Nr postępowania: PB.271.17.2017

WYJAŚNIENIA TREŚCI SIWZ

„Przebudowa ul. Kamińskiej i Zaulek w Dziwnówku wraz z oświetleniem oraz budową przyłącza kanalizacji deszczowej. ”

Przykładowe sposoby ułożenia nawierzchni drogi

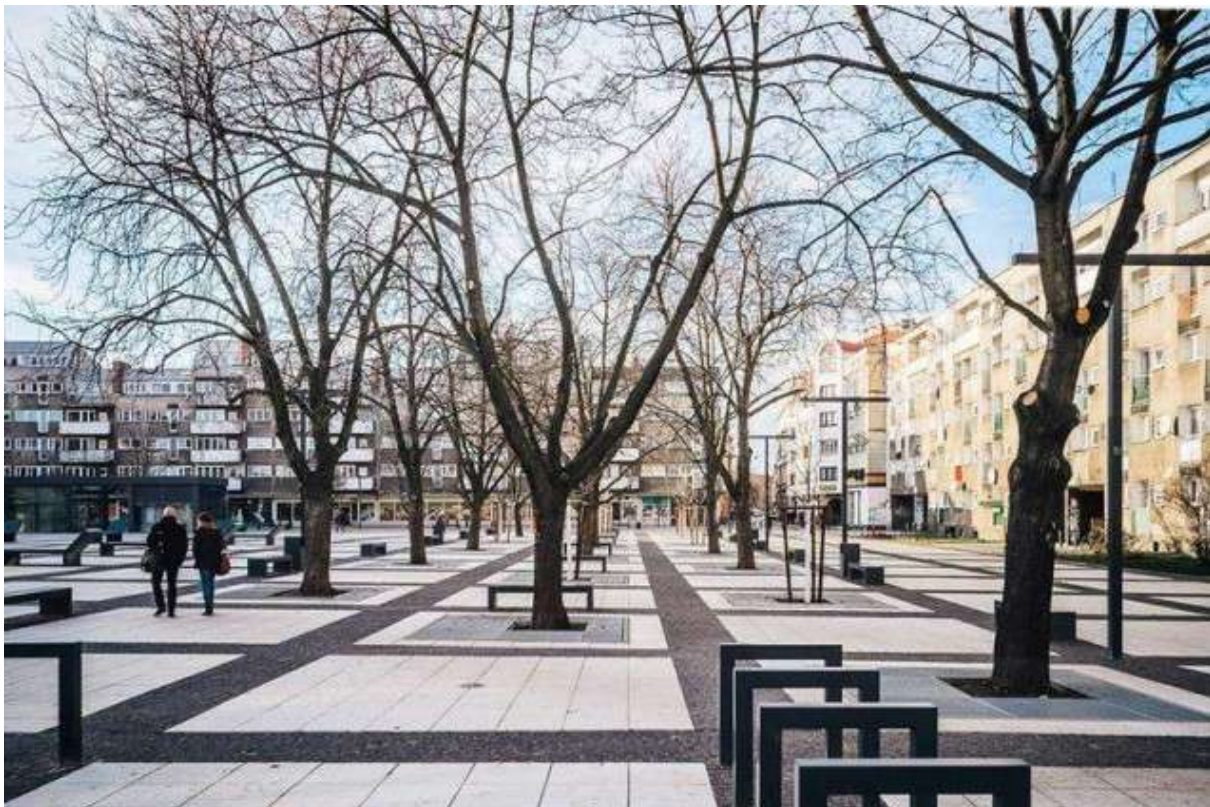
Proszę o określenie rodzaju kostki brukowej betonowej na poszczególne nawierzchnie:

- *nawierzchnia jezdni - rodzaj i format kostki, fazowa/bezfazowa,*
- *nawierzchnia ciągów pieszo-rowerowych -rodzaj i format kostki, fazowa/bezfazowa,*
- *nawierzchnia parkingu podłużnego - rodzaj i format kostki, fazowa/bezfazowa,*
- *nawierzchnia opaski - rodzaj i format kostki, fazowa/bezfazowa,*
- *nawierzchnia ścieków - rodzaj i format kostki, fazowa/bezfazowa,*
- *nawierzchnia wjazdów - rodzaj i format kostki, fazowa/bezfazowa,*
- *nawierzchnia skrzyżowania wyniesionego - rodzaj i format kostki, fazowa/bezfazowa,*

Proszę o określenie sposobu ułożenia (wzoru) kostki na ul. Zaulek - jezdnia, ciągi pieszo-rowerowe, parking podłużny.

Dla nawierzchni na ul. Kamińskiej:

- **nawierzchnia jezdni i chodników i ciągów pieszo rowerowych – składa się z kwadratów otoczonych wypełnieniem kostki innej barwy:**
 - a) **dla kwadratów przyjąć należy kolor biały (odcień białego do uzgodnienia z Zamawiającym), wymiar płytki nie mniejszy niż 30 x 60 cm, krawędzie proste, płytki bezfazowe, powierzchnie pół kwadratów należy przyjąć z tolerancją do 10 % - przy zachowaniu proporcji wynikającej z przedstawionego wzoru;**
 - b) **dla wypełnienia przyjąć należy kolor ciemny szary (odcień do uzgodnienia z Zamawiającym) wymiar kostki 10 x 10 cm, kostka bezfazowa, krawędzie proste;**

Dla nawierzchni na ul. Zaulek:

- nawierzchnia jezdni i chodników i ciągów pieszo rowerowych – składa się z kwadratów otoczonych wypełnieniem kostki innej barwy:
 - a) dla kwadratów przyjęć należy kolor jasny szary (odcień szarego do uzgodnienia z Zamawiającym), wymiar płytki nie mniejszy niż 30 x 60 cm, krawędzie proste, płytki bezfazowe, powierzchnie pół kwadratów należy przyjąć z tolerancją do 10 % - przy zachowaniu proporcji wynikającej z przedstawionego wzoru;

- b) dla wypełnienia przyjęć należy kolor ciemny szary (odcień do uzgodnienia z Zamawiającym) wymiar kostki 10 x 10 cm, kostka bezfazowa, krawędzie proste;

- nawierzchnia parkingu podłużnego – należy przyjąć ekokostkę fazową (do uzgodnienia z Zamawiającym), kolor antracyt, wypełnioną grysem w kolorze białym,

- nawierzchnia opaski – należy przyjąć kostkę bezfazową o wymiarze 20x10 cm, kolor antracyt, przy czym Zamawiający dopuszcza włączenie opaski do powierzchni miejsc postojowych, ale należy przyjąć wykonanie nawierzchni do cokołów ogrodzeniowych.

- nawierzchnia ścieków – kolor ciemny szary (odcień do uzgodnienia z Zamawiającym) wymiar kostki 10 x 10 cm, kostka bezfazowa, krawędzie proste,
- nawierzchnia wjazdów – wykonać zgodnie z wypadającym wzorem (bez wyróżnienia kolorystycznego wjazdu);

- nawierzchnia skrzyżowania wyniesionego - należy przyjąć kostkę bezfazową o wymiarze 20x10 cm, kolor antracyt, z tym że dla oznakowania przejść dla pieszych i przejazdu dla rowerzystów należy przyjąć kostkę koloru białego;

Sposób ułożenia został określony w załączniku do projektu, a powyższej przedstawiono graficzną wizualizację. Szczegóły ułożenia i kolorystykę określono w odpowiedzi na pytanie 1.
